Dossier de Demande d'Autorisation d'Exploiter (ICPE)

***Ferme éolienne des Besses***  
*Commune d'Orsennes (Indre, 36)*

Avis de la Mission Régionale de l'Autorité Environnementale (MRAe)  
Centre-Val de Loire en date du 17 septembre 2020

et Mémoire en réponse en date du 09 octobre 2020

Figure 1: Ci-dessus le tracé probable que proposera Enedis pour un raccordement au Poste Source d'Eguzon – Fond IGN

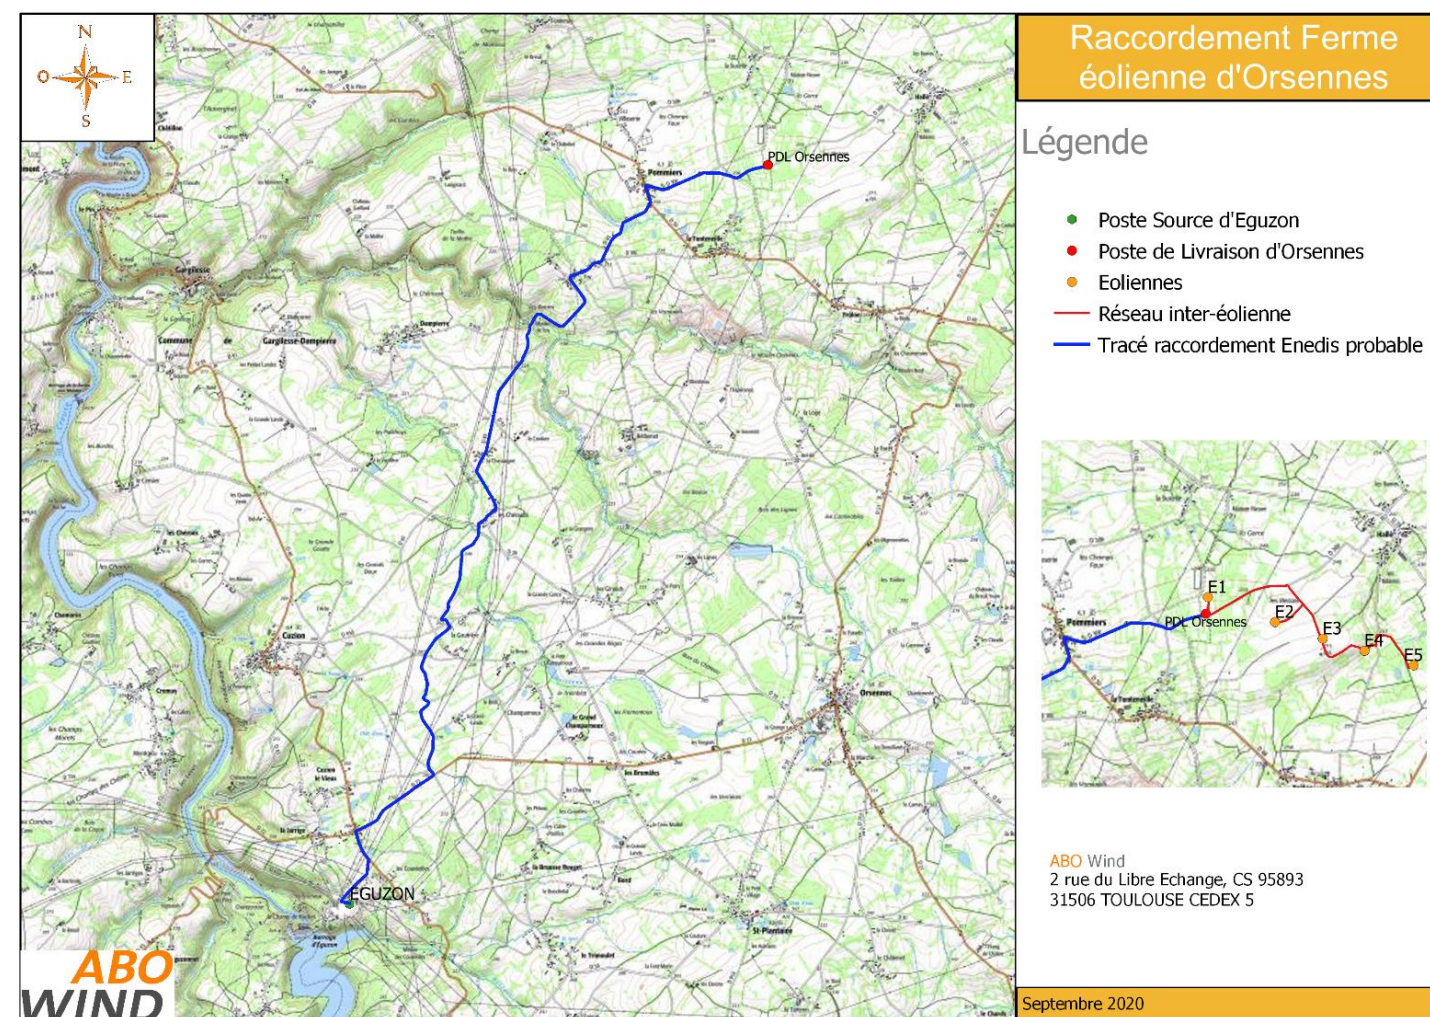
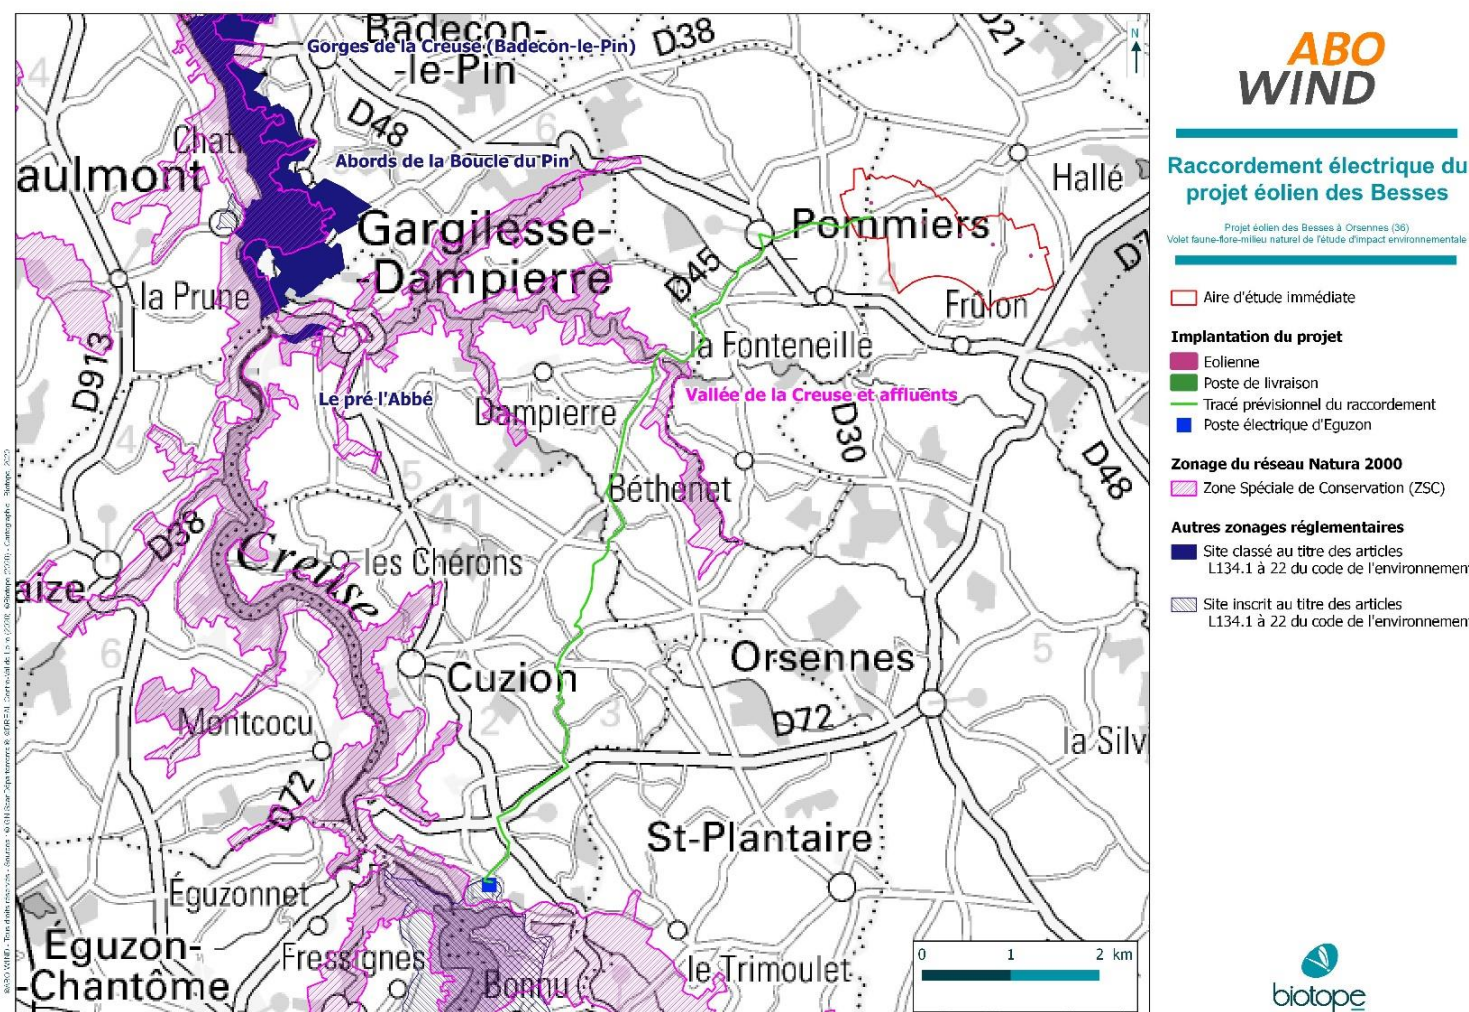
Remarque 1 (pages 4 et 5 de l'avis MRAe) : Raccordement électrique externe

L'étude présente le cheminement pressenti du raccordement électrique du projet au poste source le plus probable à savoir celui de Cuzion, situé à environ 11 km au sud du projet.

L'autorité environnementale rappelle que conformément à l'article L. 122-1 du code de l'environnement, lorsqu'un projet est constitué de plusieurs travaux, installations, ouvrages ou autres interventions dans le milieu naturel ou le paysage, il doit être appréhendé dans son ensemble, y compris en cas de fractionnement dans le temps et dans l'espace et en cas de multiplicité de maîtres d'ouvrage, afin que ses incidences sur l'environnement soient évaluées dans leur globalité. Le raccordement du parc au réseau électrique, indispensable à son fonctionnement, fait partie du projet.

Le poste de livraison du parc sera construit près de l'éolienne n°1 à proximité de la route départementale n°30e. Le poste source HTB/HTA proposé par Enedis pour le raccordement est celui d'Eguzon, dont le tracé du raccordement au poste de livraison du parc éolien mesurera ~11km et présenté ci-après.

Cependant, sa capacité d'accueil réservée au titre du S3REnR au 25/09/2020 est de 4.7 MW ce qui est insuffisant pour le projet des Besses (10 MW). Dans ce cas de figure, ENEDIS peut envisager 3 solutions possibles :

Dans le cas du projet d'Orsennes, Enedis a proposé une adaptation du S3REnR de la région Centre-Val de Loire afin de réaliser des travaux de mutation d'un transformateur de 15MVA en 36MVA, proposition que nous avons validée. L'adaptation sera lancée en Octobre 2020, sa durée peut varier de 9 à 18 mois entre le lancement et la notification de celle-ci par le Préfet. Une fois l'adaptation validée, Enedis nous remettra l'offre de raccordement, la PTF, incluant la description du raccordement ainsi que le tracé proposé.

Ce réseau longe la RD 30e jusqu'à Pommiers puis la RD 45 jusqu'à Les Chérauds. Ensuite, le raccordement empruntera un chemin agricole pour rattraper une petite route goudronnée à La Gautrière jusqu'au croisement de RD 72. Le raccordement suit la RD 72 vers l'ouest pour emprunter la RD 40 à l'est de la Jarrige, jusqu'au poste électrique d'Eguzon.

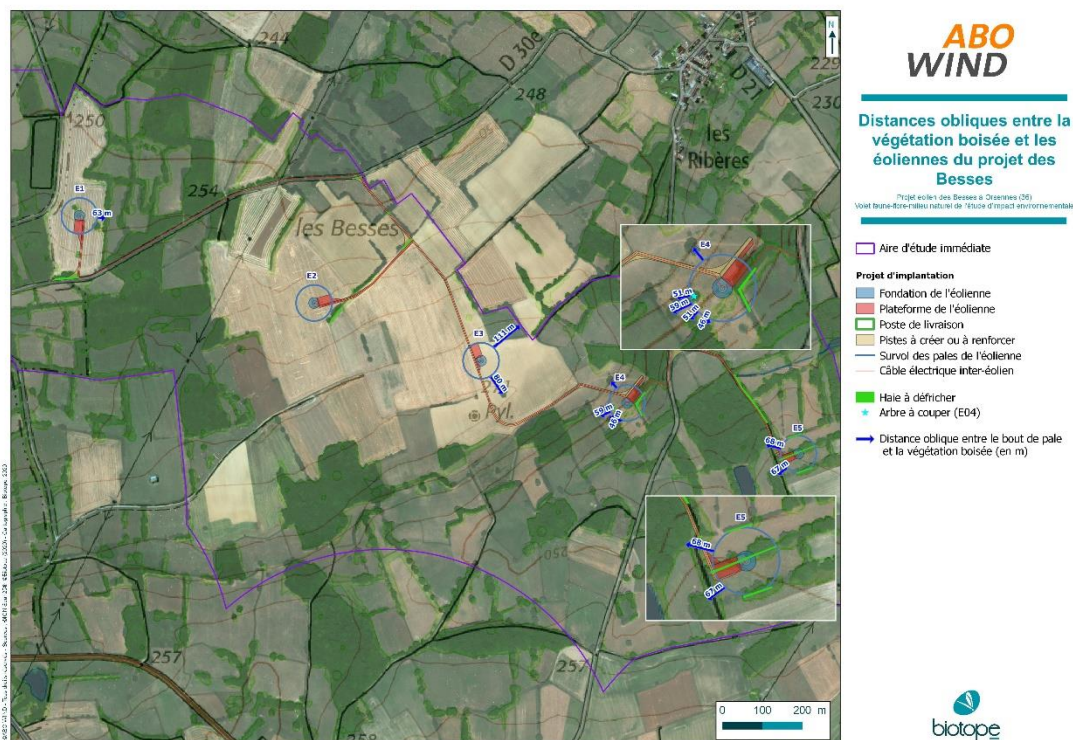
**Remarque 3 (page 9 de l'avis MRAE) : L'autorité environnementale recommande de :**

- justifier l'implantation des éoliennes E4 et E5, notamment au regard de la proximité de bois et bosquets et de haies, le cas échéant de revoir ces implantations :

L'implantation a été travaillée en amont, mettant en exergue l'insertion paysagère tout en optimisant la distance aux haies et boisements.

Ainsi, une attention particulière au maintien en l'état des éléments boisés et de leurs lisières a été portée sur le site lors de l'implantation des éoliennes. Cependant, afin d'accéder aux éoliennes, des chemins seront créés. Pour cela, quelques défrichements de haie (560 ml) et la coupe d'un arbre isolé sont nécessaires (MR02).

Figure 4: Ci-dessus les résultats des calculs de propagation du bruit des parcs d'Iris et des Besses

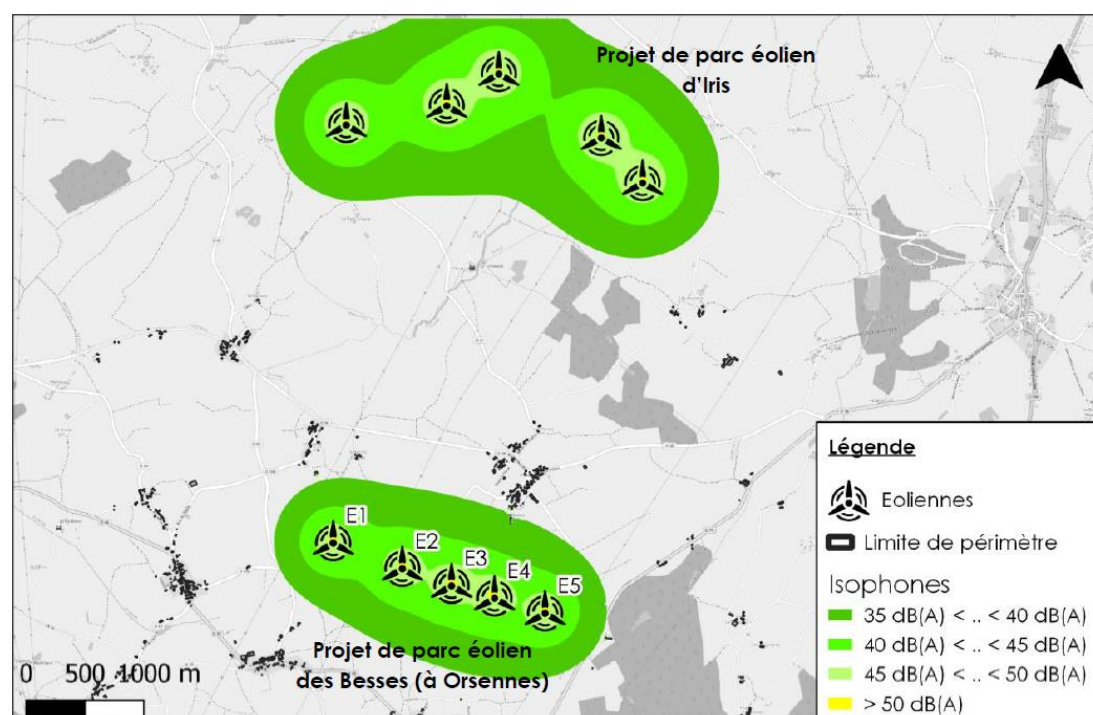
Remarque 5 (page 8 de l'avis MRAe) : L'autorité environnementale recommande de compléter le dossier en apportant les éléments de justification permettant de conclure à l'absence d'impact sonore cumulé avec le projet éolien le plus proche (« Parc éolien d'Iris » à Cluis et Maillet).

La planche ci-dessous présente les résultats de calcul de propagation du bruit des deux parcs éoliens :

A noter également que l'approche retenue prend en considération des hypothèses majorantes puisque les émissions sonores retenues sont maximales. En pratique, le fonctionnement de certains parcs éoliens (dont le projet des Besses) prendra en considération un plan d'optimisation permettant de réduire les émissions sonores. Par ailleurs les calculs sont réalisés par conditions de vent favorables dans toutes les directions. En pratique, ces conditions ne peuvent être rencontrées puisque les habitations sont situées entre les deux parcs éoliens.

- Il existe 6 projets d'implantation de parcs éoliens autour du projet de Orsennes.
- Cinq de ces parcs ont un impact sonore négligeable dans la mesure où ils sont situés à une distance supérieure à 5 km du projet des Besses.
- Le projet le plus proche est le parc d'Iris. Ce parc a fait l'objet d'une modélisation acoustique. Celle-ci montre que les zones de contributions sonores significatives de chaque parc sont relativement éloignées et ne génèrent pas d'effets cumulés.
